Vergabestelle: Staatliche Hochbau- und Liegenschaftsverwaltung Mecklenburg-Vorpommern
Maßnahme: Hanse-Kaserne Rostock Neubau Unterkunftsgebäude 55 Unterkünfte
Vergabe: Vorhangfassade
Vergabe-Nr: 25E0047S

Fragen und Antworten zum Vergabeverfahren

Ifd. Nummer A-1

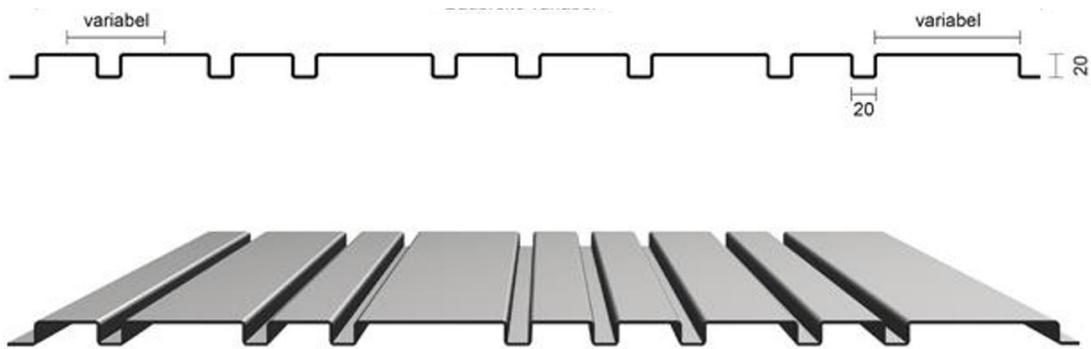
Frage: *Betreff:* »[ID: 91832] Mäanderprofil«
Inhalt: »Können Sie bitte das Mäanderprofil genauer definieren? In den Unterlagen sind verschiedene Varianten aufgeführt.«

Wie im Bild zu sehen, beträgt die Tiefe des Mäanderprofils 20 mm und die Breite der Sicken ebenfalls 20 mm. Die variablen Maße werden nach der Werkplanung und nach dem angebotenen Fabrikat abgestimmt.
